# 改善箇所説明図

インタアクスルディファレンシャルの断面図

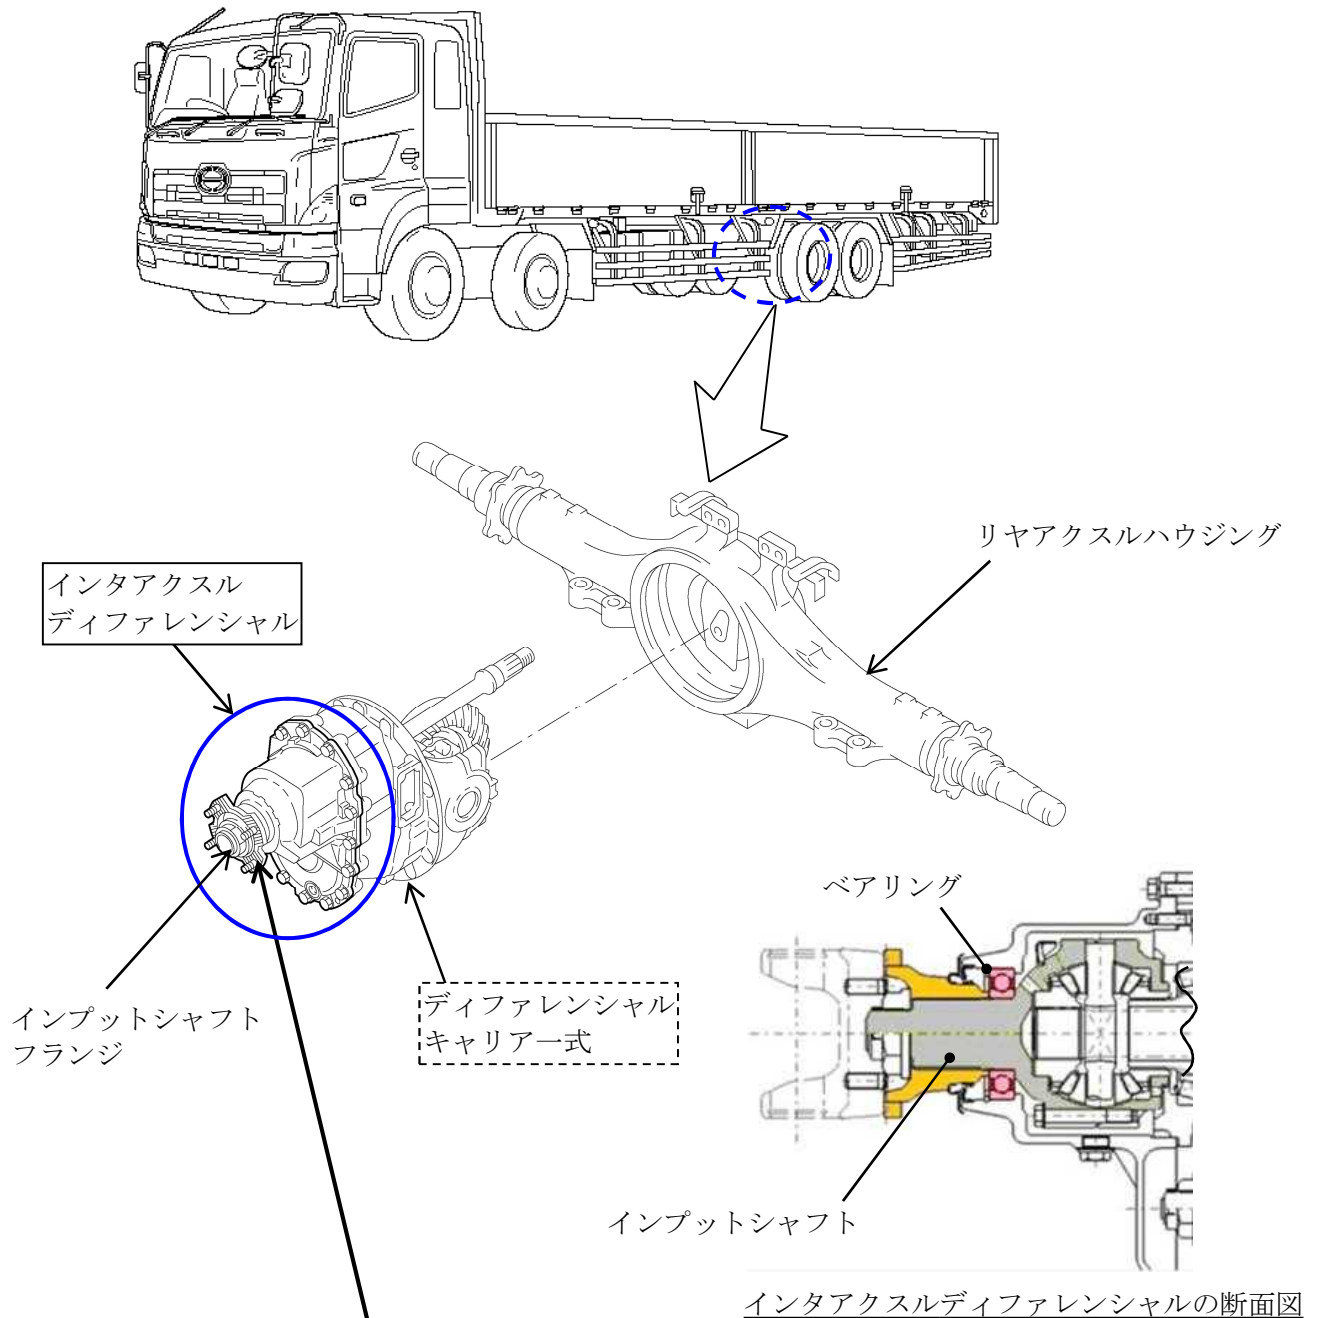
## 基準不適合発生箇所

大型・中型トラックのインタアクスルディファレンシャルにおいて、インプットシャフトフランジの製造が不適切なため、インプットシャフトの回転バランスがとれていないものがある。そのため、インプットシャフトの回転がアンバランスとなり、ベアリングが損傷し、そのまま使用を続けると、ベアリングが焼き付き、インプットシャフトが折損して、最悪の場合、プロペラシャフトが脱落して走行不能となるおそれがある。

全車両、インタアクスルディファレンシャルを良品と交換する。また、ディファレンシャルオイル量を点検し、オイル量が不足している場合は、ディファレンシャルキャリアー式を良品と交換する。

なお、交換用部品の全数供給に時間を要することから、オイル漏れの点検を行い、漏れが認められた車両から順次、インタアクスルディファレンシャルを良品と交換する。

識別：改善済車両にはネームプレートに黄色ペイントを塗布する。
